**AVIS RELATIF A LA PROTECTION
CONTRE LES EVENTUELS EFFETS NOCIFS ET NUISANCES
PROVOQUES PAR LES RAYONNEMENTS NON IONISANTS
GENERES PAR DES ANTENNES EMETTRICES STATIONNAIRES**

Commune : TOURNAI - Exploitant : PROXIMUS

Référence exploitant : 69TOV_01

Rapport n° 1084 / 2023

Figure 2 : Vue en plan des installations d'antennes dans un rayon de 300 mètres autour de l'installation faisant l'objet de la demande d'avis

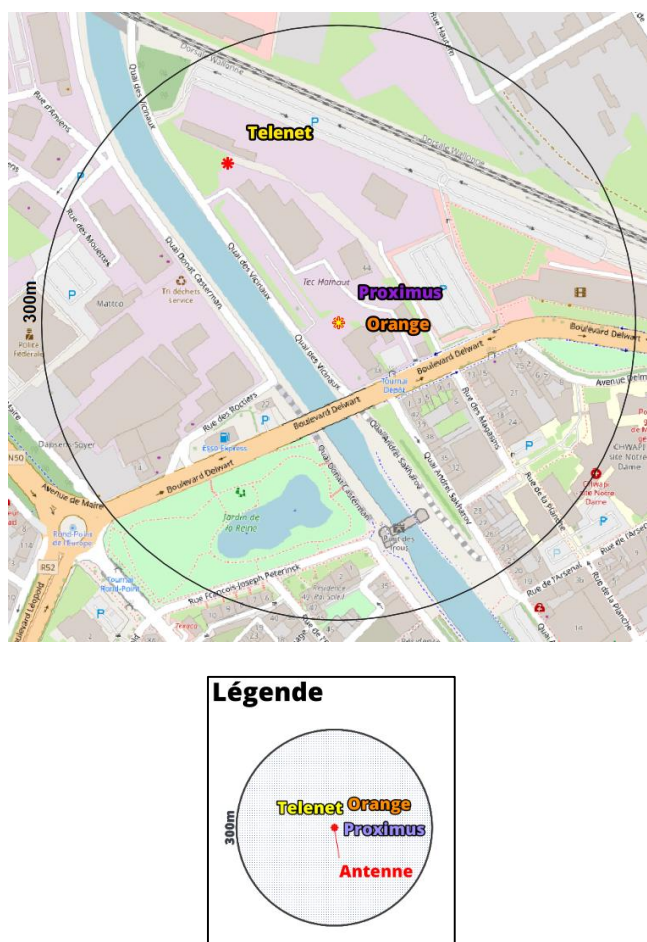
Compte tenu du nombre d'installations localisées dans la figure 2, il apparaît que l'intensité du rayonnement électromagnétique généré, dans les lieux de séjour situés à proximité de l'installation référencée dans le paragraphe 2, par l'ensemble des antennes émettrices stationnaires de l'ensemble des exploitants du même site d'antennes émettrices stationnaires respecte la limite fixée à l'article 4, § 2 du décret.
